**Commentaires proposés par Gabrielle Weisenberger – Animatrice du SAGE de l'Yerres**

**Décembre 2017 – Chevry-Cossigny**

L'avis du SAGE de l'Yerres sur le PLU de Chevry-Cossigny est favorable sous réserve que les remarques ci-dessous soient prises en compte.

## UA 11 – Aspect des constructions et aménagement des abords

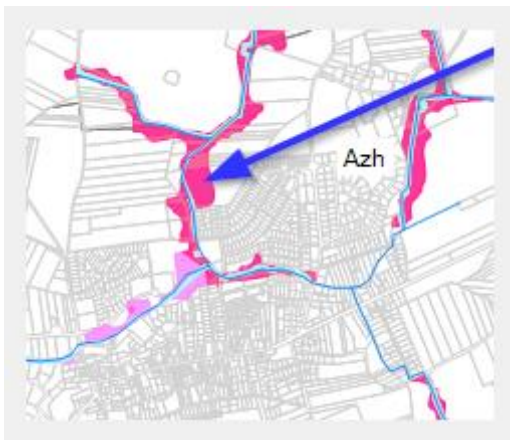
Il est recommandé de permettre la végétalisation de l'aspect extérieur des constructions et de leurs abords.

### Plans de zonage

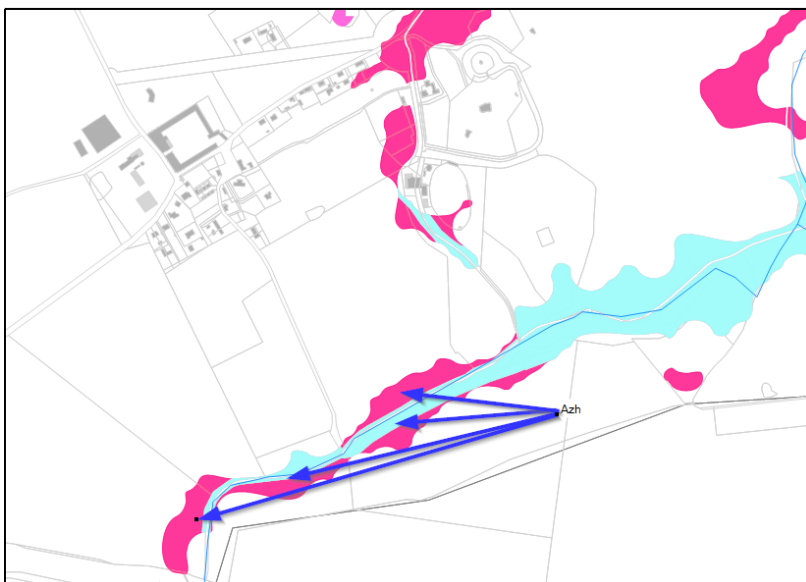
Zonage – Chevry : Eventuellement dans le zonage, il serait possible de classer la zone localisé dans le plan ci-dessus en Azh.

Zonage – Cossigny : dans le zonage, il conviendrait de classer les zones localisées dans le plan ci-dessus en Azh.
